Réf : SEVS-SDPP2-22-09-189

**AVIS DE L'AUTORITÉ ENVIRONNEMENTALE**

**relatif au projet de construction d'un nouvel hôtel des polices de  
Valenciennes (59)**

Figure 1: plan masse (extrait de l'étude d'impact, page 80)

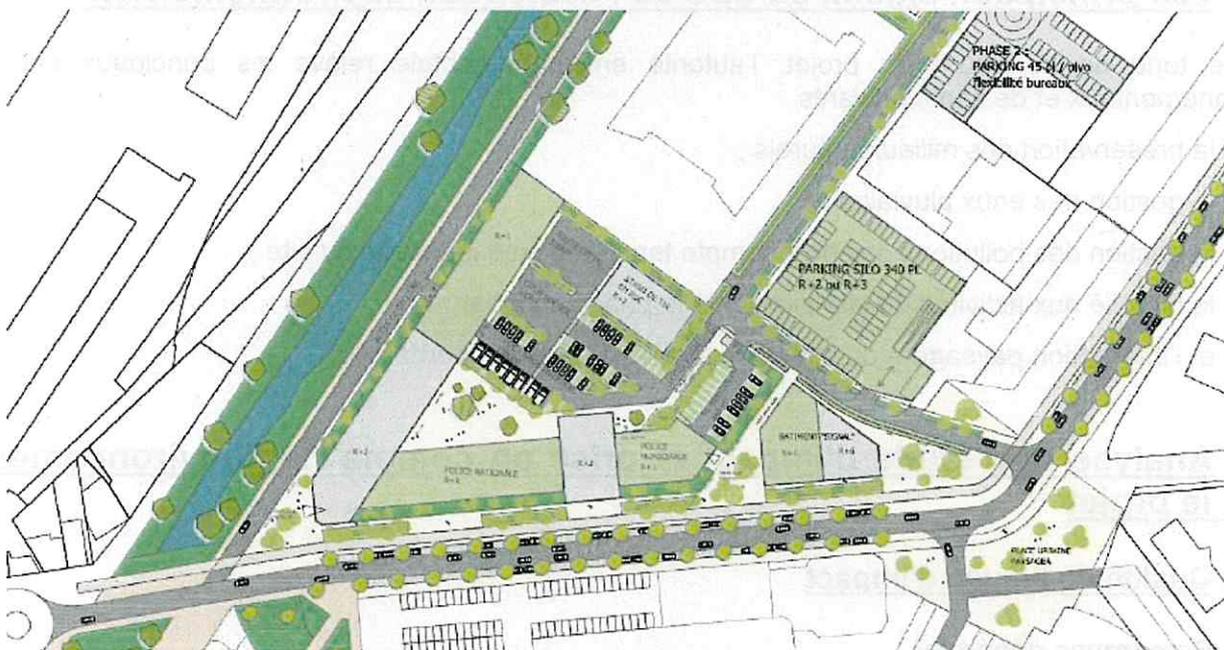
L'étude d'impact mentionne en pages 17 et 69 que le projet comprendra une seconde phase de travaux, relatif « à un équipement structurant de type bureaux sur rond-point afin de terminer la requalification de cet ancien site industriel ». Toutefois, les caractéristiques de ce bâtiment en termes de surface de plancher, de capacité d'accueil, de nombre d'étages et de besoin en parking ne sont indiqués dans l'étude d'impact. De plus, sa localisation et son intégration dans la présente étude d'impact sont insuffisamment précisés.

Figurés sur le plan masse du projet de la figure 1, la capacité de la cour de service de la police nationale et le parking de service de la police municipale ne semble pas être suffisante en nombre de places de stationnement tel qu'annoncé (90 places pour des véhicules et 26 motos en pages 69 et 86 de l'étude). En outre, il est mentionné en pages 17 et 69 un parking silo prévu à proximité immédiate du site « non concerné par la présente opération » mais qui fait partie du périmètre du projet, objet de l'étude d'impact.

***L'Autorité environnementale recommande de confirmer le périmètre de projet, notamment en ce qui concerne la seconde phase d'aménagement<sup>2</sup>.***
